ORD. N° : 1040  
ANT. : PROYECTO MEJORAMIENTO AMPLIACIÓN  
DIAGONAL SUR Y PAR VIAL COPIAPÓ - 21  
DE MAYO, ANTOFAGASTA. (CÓDIGO BIP  
40015583-0)  
MAT. : ENVÍA OBSERVACIONES AL INFORME DE  
AVANCE N°4 DEL PROYECTO  
MEJORAMIENTO AMPLIACIÓN DIAGONAL  
SUR Y PAR VIAL COPIAPÓ - 21 DE MAYO,  
ANTOFAGASTA. (CÓDIGO BIP 40015583-  
0)  
ADJ. : No hay

En relación al estudio de prefactibilidad "Mejoramiento Ampliación Diagonal Sur y Par Vial Copiapó - 21 de Mayo, Antofagasta", que lleva a cabo SECTRA Norte Grande y considerando que SERVIU actúa como contra parte técnica del estudio, se envía la revisión de la etapa correspondiente al informe N°4 del estudio:

figura N°2

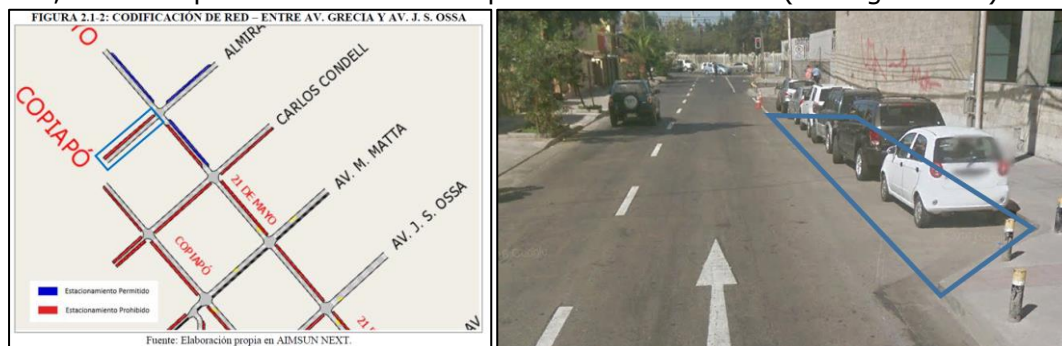
2.2. En el tramo de Condell, entre 21 de mayo y Copiapó, se indica como estacionamiento prohibido, cuando aparentemente si está permitido estacionar. (Ver figura N°2)
